חוות דעת הנדסית - בדק בית

כתובת: [REDACTED]

סוג הנכס: דירת מגורים, 4 חדרים

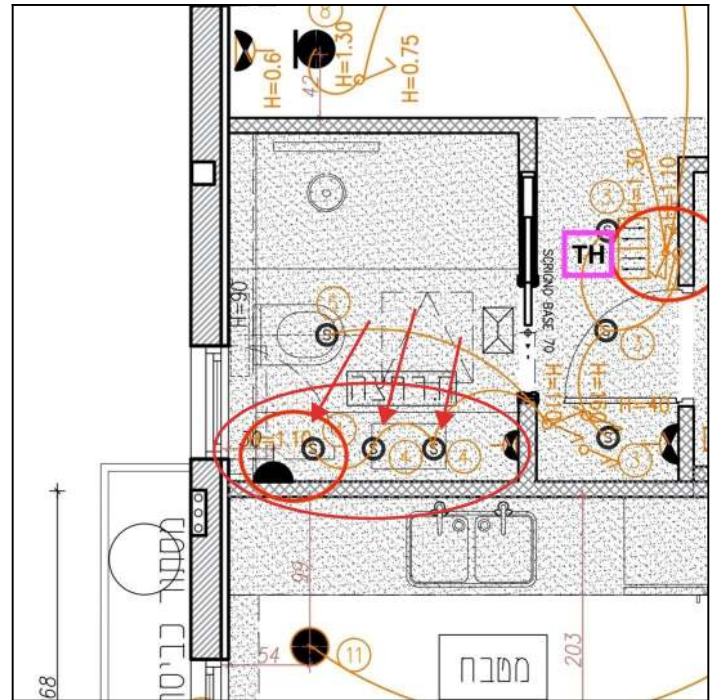
2.1 ממצא	חסר נקודות תאורה
מיקום	חדר רחצה הורים
הערה	ספוטים מעל כיור יש לבצע על פי תוכנית חשמל
המלצה	להשלים על פי תוכנית

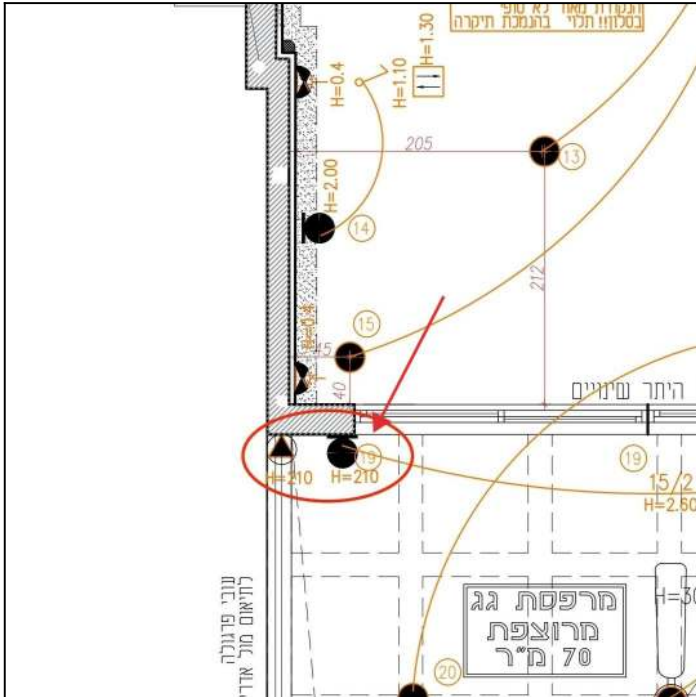
2.2 ממצא	גוף תאורה מוגן מים חסר
מיקום	מרפסת שמש
המלצה	להשלים על פי תוכנית

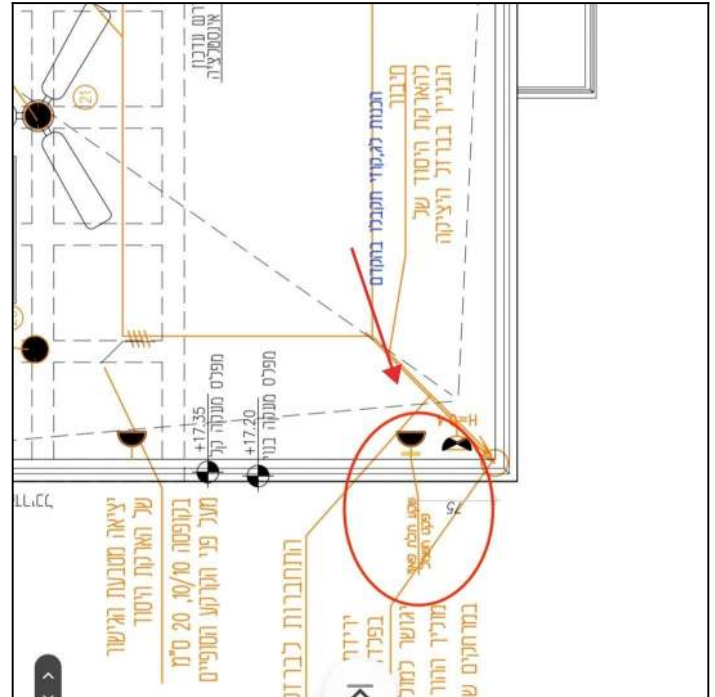
2.3 ממצא	חסר שקע תלת פאזי
מיקום	מרפסת שמש
המלצה	לבצע על פי תוכנית

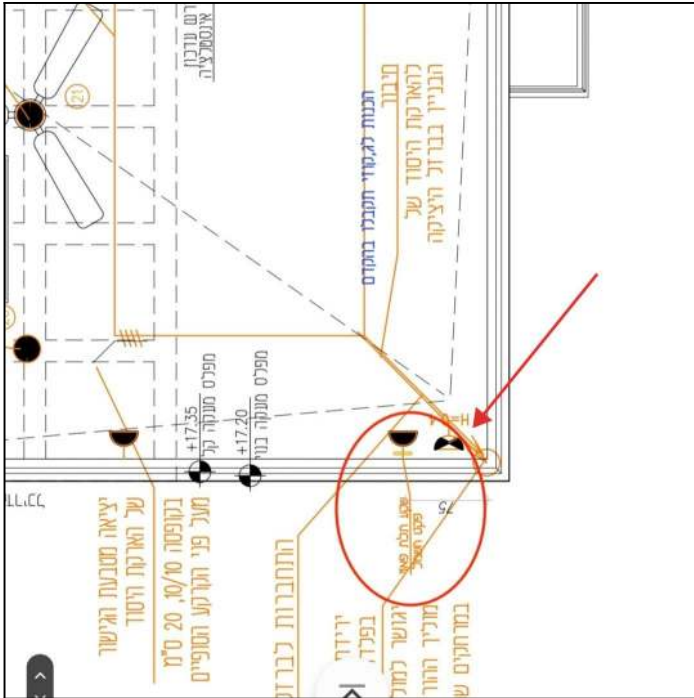
2.4 ממצא	בוצע שקע אחד במקום שני שקעים
מיקום	מרפסת שמש
הערה	יש להחליף קופסא של 4 מקום במקום הקופסאות של 3 מקום שהותקנה ובכך להתקין 2 שקעים כנדרש בתוכנית
המלצה	להשלים על פי תוכנית

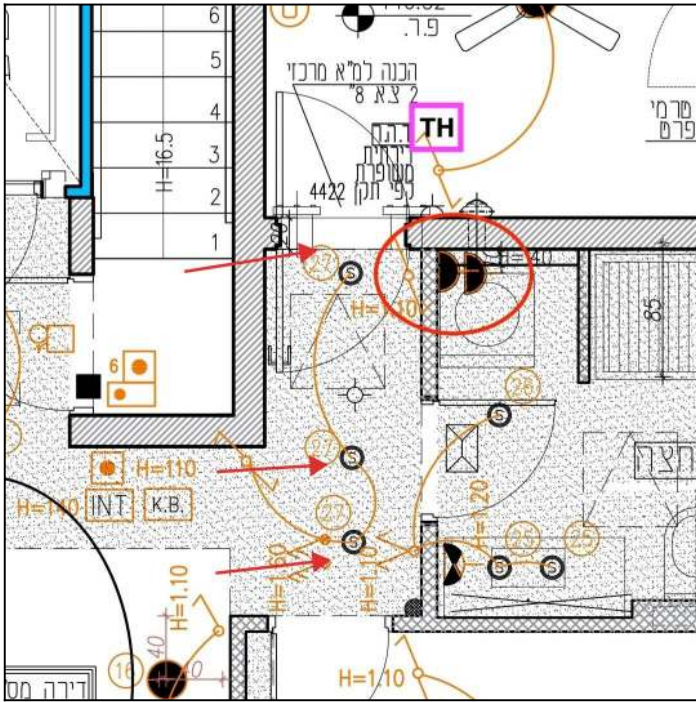
2.7 ממצא	חסר נקודות תאורה בתקרה
<u>מיקום</u>	מסדרון
<u>הערה</u>	חסר נקודות ספוטים על פי תוכנית במסדרון המוביל לממד
<u>המלצה</u>	לבצע על פי תוכנית

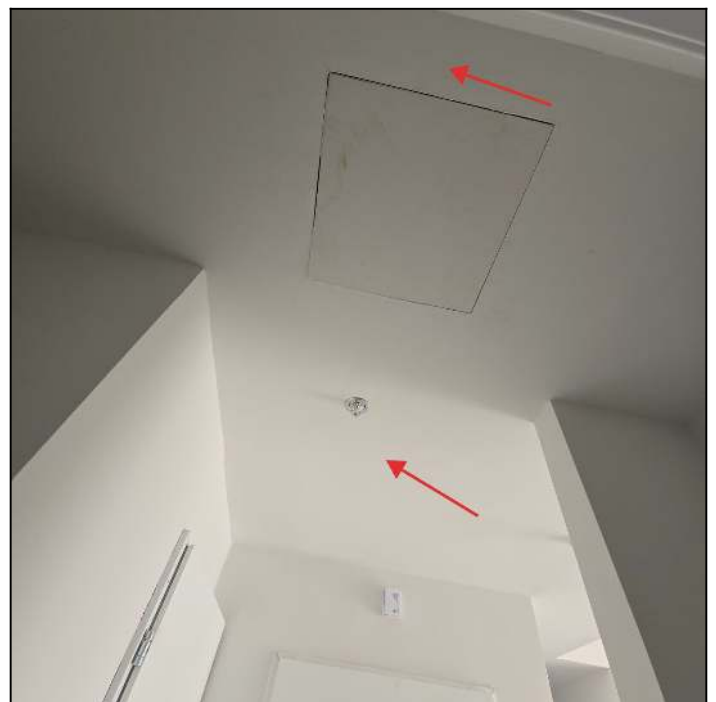
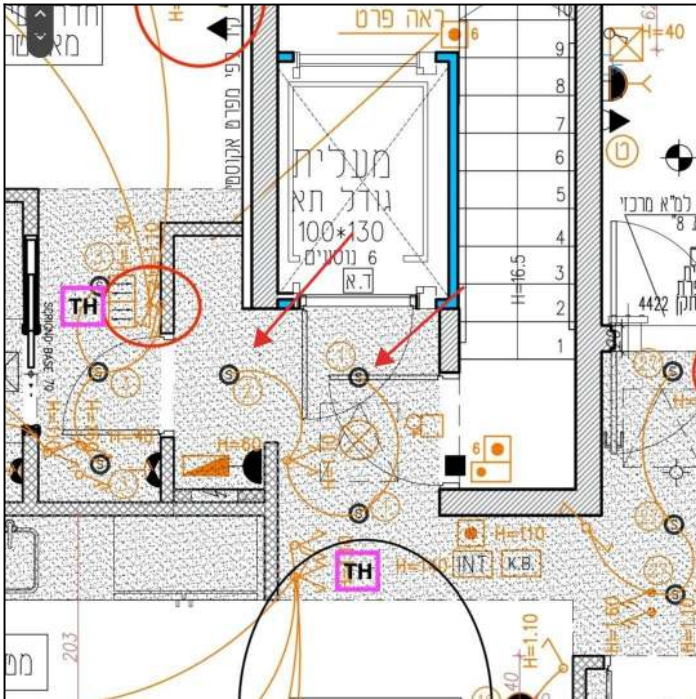
2.8 ממצא	חסר שתי נקודות תאורה בתקרה
מיקום	מבואת כניסה
הערה	במבואת הכניסה צריך להיות 3 ספוטים ובפועל בוצע רק 1
המלצה	להשלים על פי תוכנית

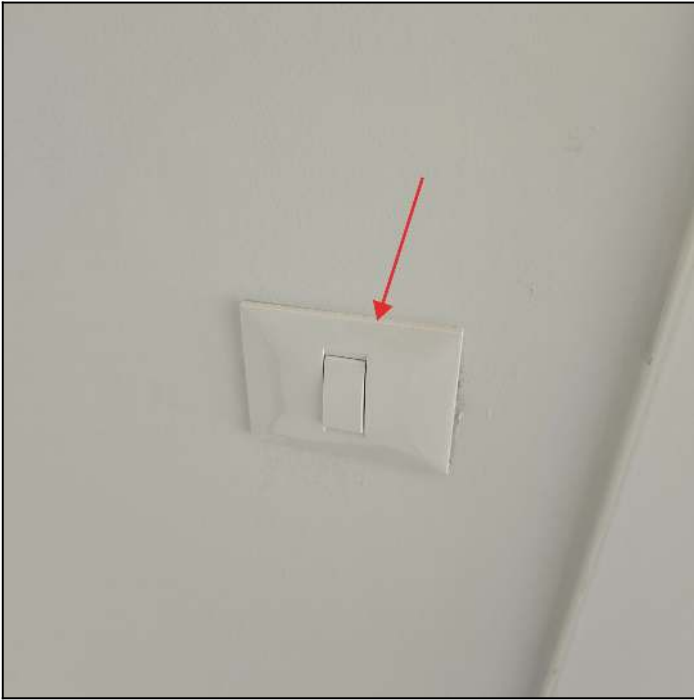
2.9 ממצא	חסר נקודת תאורה בצקרה
מיקום	חדר רחצה הורים
הערה	מעל אסלה. עושה רושם שגם לא בוצע הכנה למפסק נפרד על פי תוכנית לתאורת הנורה מעל האסלה
המלצה	להשלים על פי תוכנית

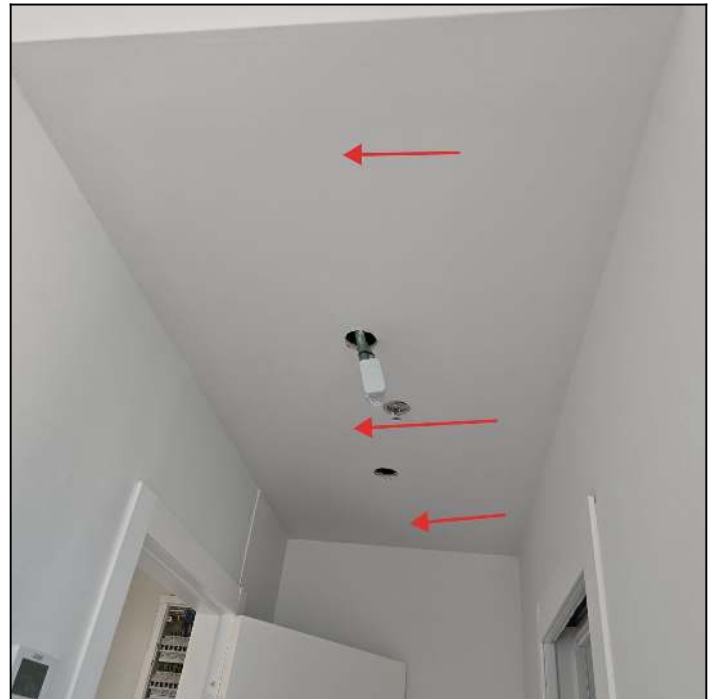
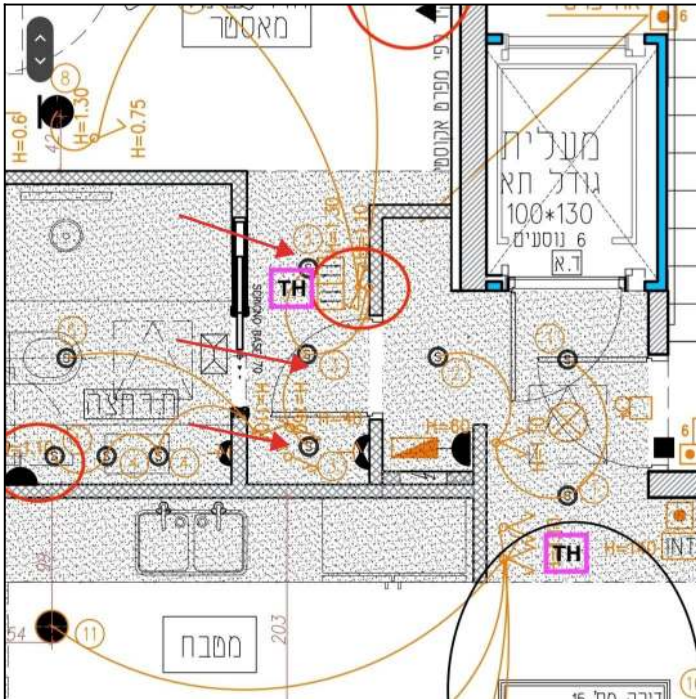
2.10 ממצא	חסר נקודת תאורה בתקרה
מיקום	יחידת הורים
הערה	בכניסה לחדר שינה בוצע 2 הכנות לספוטים במקום 3 על פי תוכנית
המלצה	להשלים על פי תוכנית

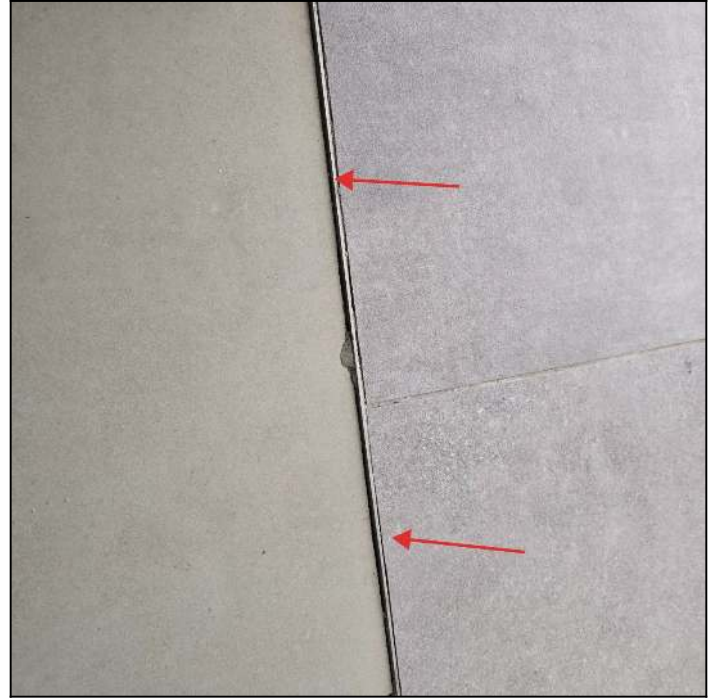
3.5 ממצא	גימור לקוי בהיקף פס הפרדה
מיקום	חדר רחצה כללי
המלצה	יש לשפר רמת גימור באזור פס הפרדה בעזרת חומר איטום גמיש לקבלת מראה אחיד ואטום שימנע חדירת מים לשכבת המצעים מתחת לריצוף
תקן	[תקן 1555 חלק 3 סעיף 5.2]

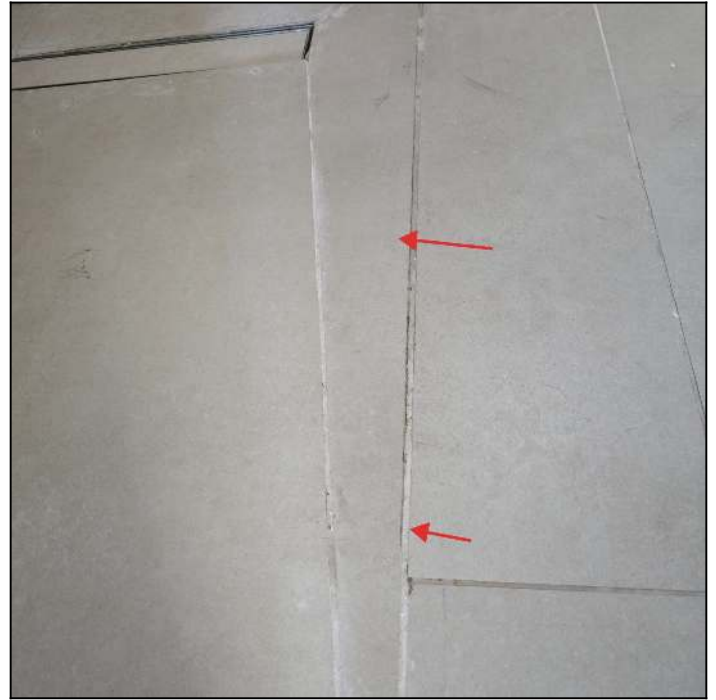
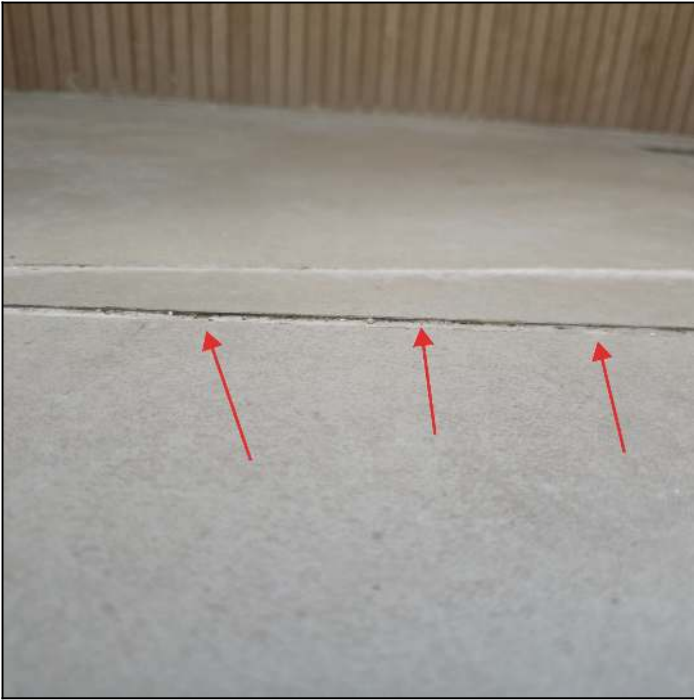
3.6 ממצא	הריצוף בוצע ללא פס הפרדה עשוי פליז או אלומיניום כמקובל.
מיקום	חדר רחצה כללי
הערה	האריח של המקלחון נמצא גבוה יותר מהאריח של החלל.
המלצה	נדרש להשלים פס הפרדה במעבר בין מפלסים שונים

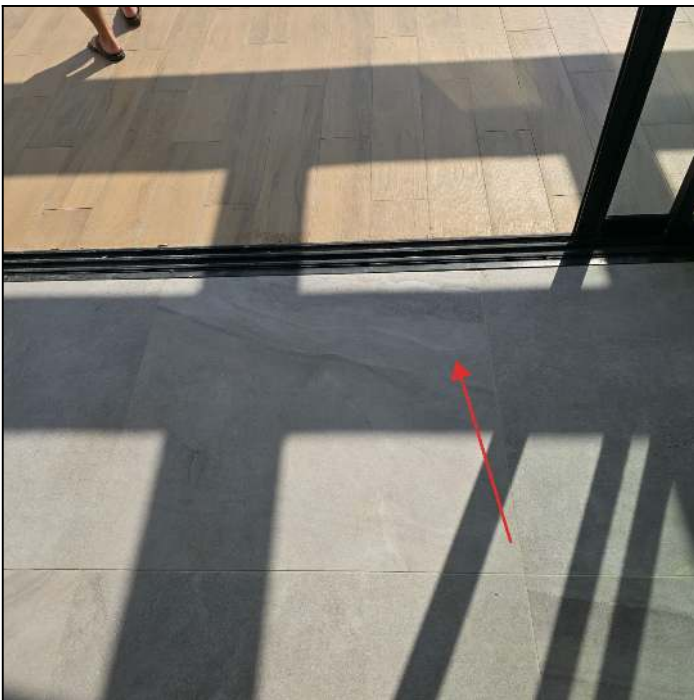
3.14 ממצא	פגיעות ופגמים באריחים.
מיקום	חדר דיור (סלון)
הערה	בשורה ראשונה יציאה למרפסת אריח מס 4 מימין
המלצה	נדרש לפרק ולהחליף האריחים הפגומים באריחים מאותו ספק, סדרה וקוד גוון תואם
תקן	[תקן 1555 חלק 3 סעיף 5.1.2]

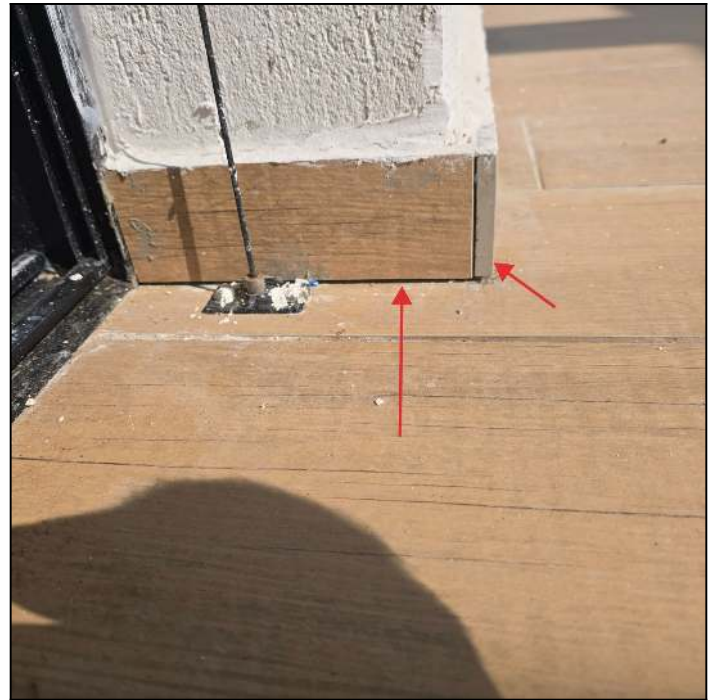
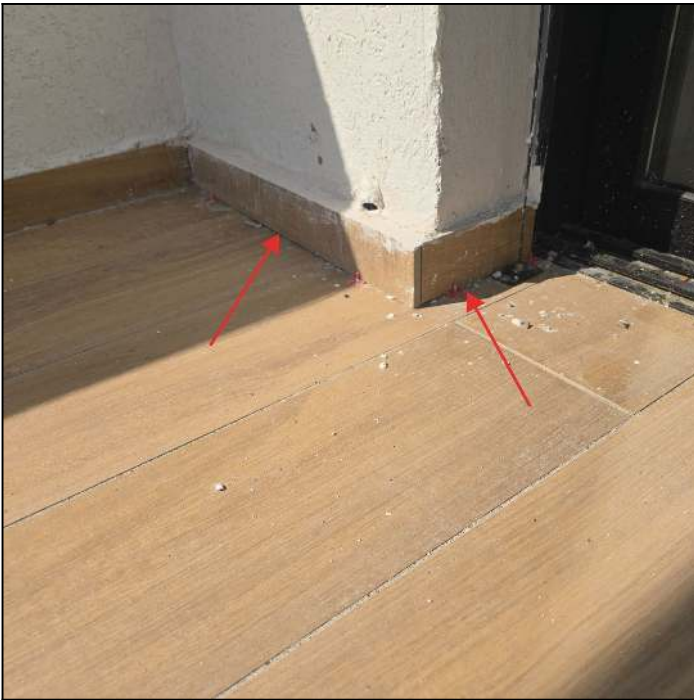
3.15 ממצא	לא בוצע מילוי רובה באופן תיקני
מיקום	מרפסת שמש
הערה	בהיקף האלומניום
המלצה	יש להשלים חומר מילוי במישקים על פי דרישות התקן
תקן	[תקן 1555 חלק 3 סעיף 3.1]

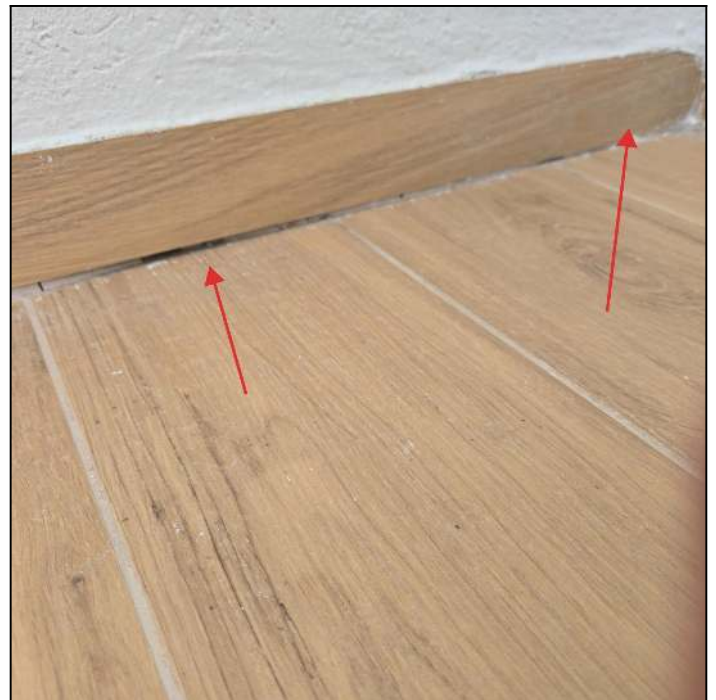
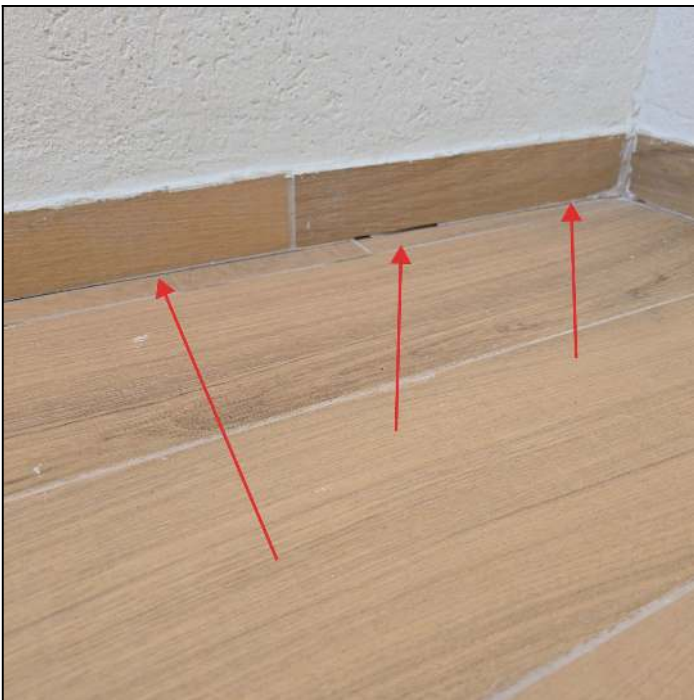
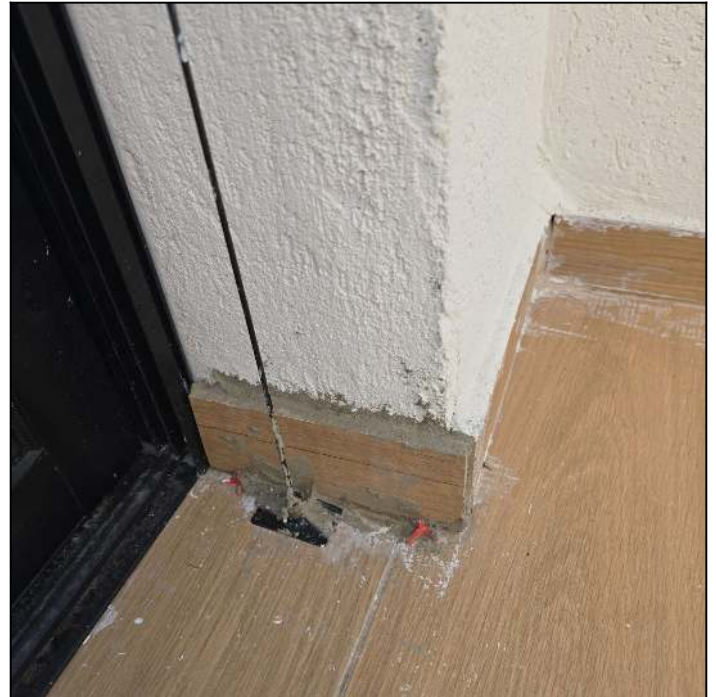
3.20 ממצא	לא בוצע מילוי מישקים ע"י חומר גמיש, לדוגמא: בין הקירות לרצפה, ובין הפנלים לרצפה.
מיקום	מרפסת שמש
הערה	יש לבצע בשתי המרפסות בדירה
המלצה	יש לחהסיר את החומר הקיים ולהחליפו בחומר תיקני
תקן	[זאת בהתאם לת"י 1555 חלק 3.]

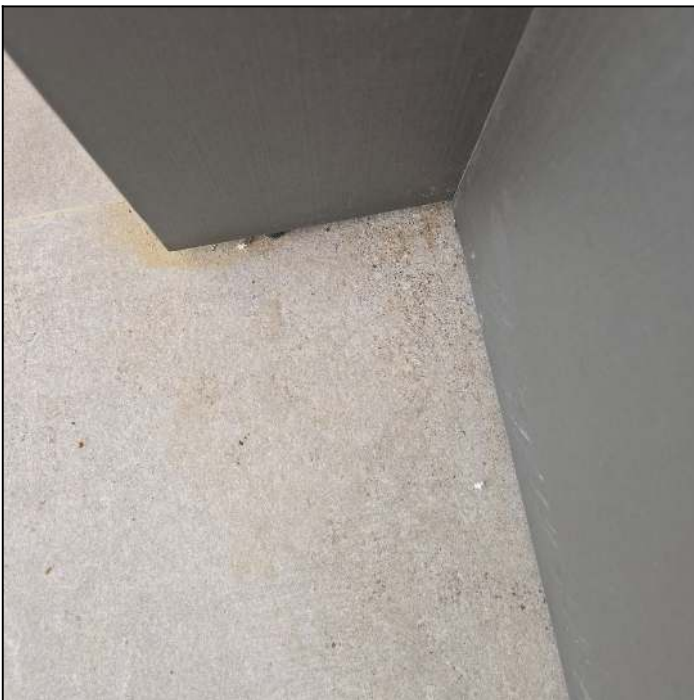
3.24 ממצא	ריצוף הדירה נמצא עם שיירי צבע וחומרי בניין
מיקום	מטבח
הערה	בסמוך לאי
המלצה	נדרש להסיר הכתמים עד לקבלת מראה אחיד ובמידה ולא ניתן להסיר יש לפרק ולהחליף האריחים הפגומים.
תקן	[תקן 1555 חלק 3 סעיף 3.1 וסעיף 5.1.5.5]

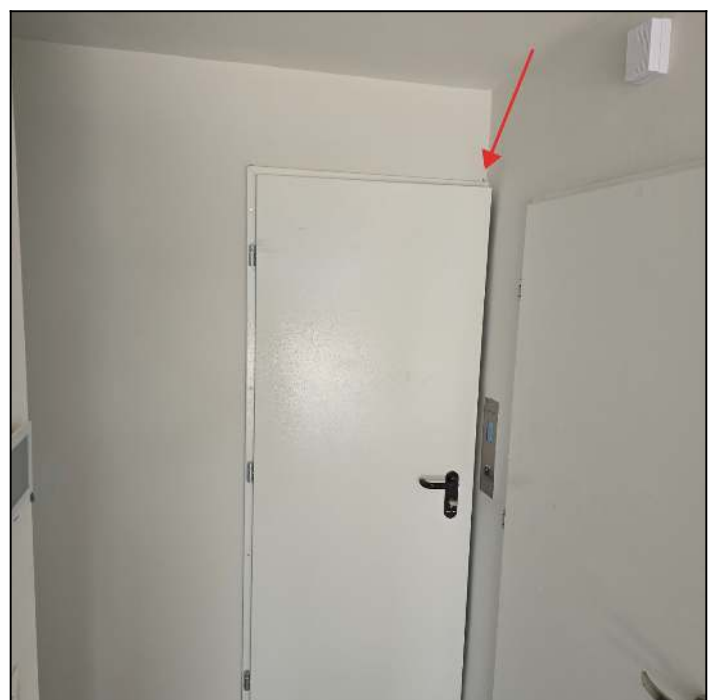
4.1 ממצא	דלת כניסה מעלית נוגעת בפאנל
מיקום	מבואת כניסה
הערה	הדלת המעלית נוגעת בפאנל ולא ניתנת לסגירה
המלצה	לתקן

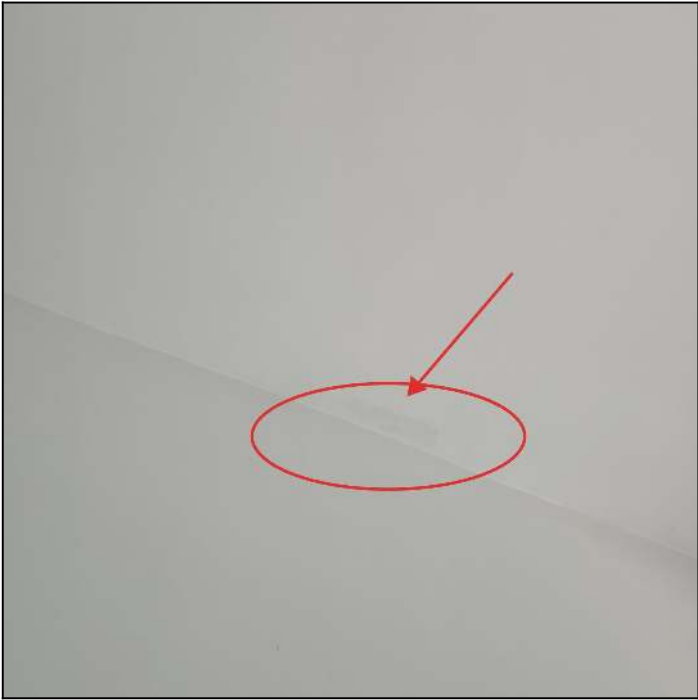
5.6 ממצא	מראה טיח/צבע לא אחיד.
מיקום	ממ"ד
הערה	מאחורי דלת ממד ובתקרה בסמוך לקירות
המלצה	נדרש לתקן בצורה מקצועית למראה אחיד של הקיר ללא גוונים שונים
